监 理 通 知 单

工程名称: 亨氏(青岛)食品有限公司 748KW 屋顶分布式光伏发电电站项目

编号: HSQD-JLTZ-20180701

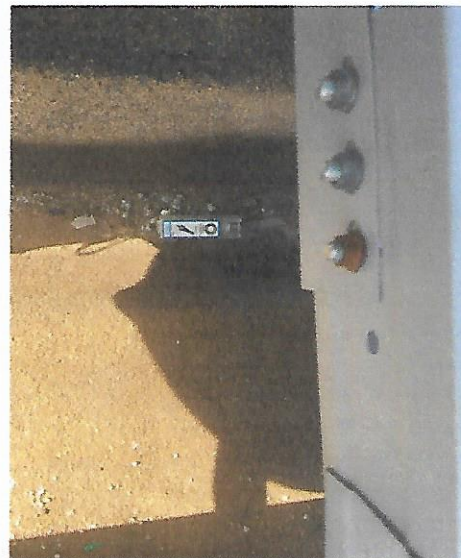
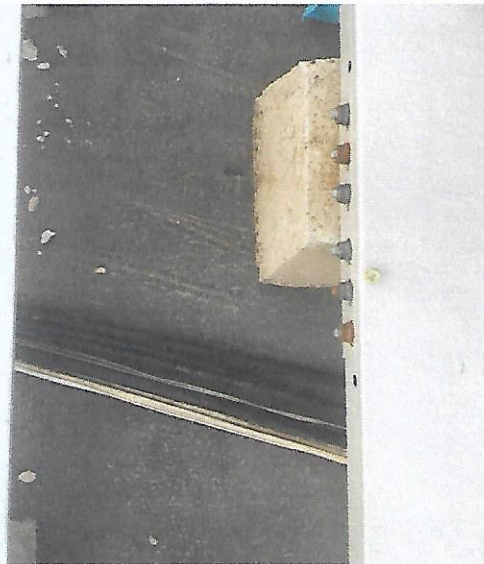
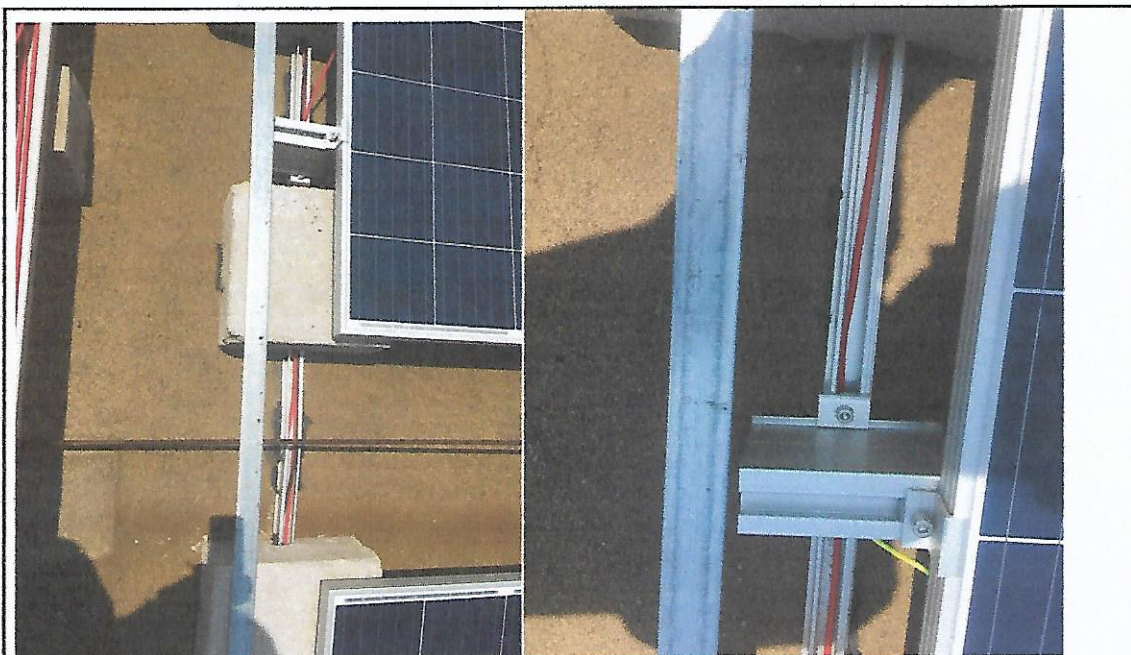
1. A 区平屋顶南侧组件表面仍有一根厂方的线缆, 影响组件正常发电, 必须进行调整。
2. 电缆桥架连接片螺丝生锈较多, 请针对生锈螺丝进行更换并做好相应防锈措施。
3. 部分组件组串过程使用 4 平方线经过底梁连接, 对于这部分 4 平方线请做好相应保护措施。
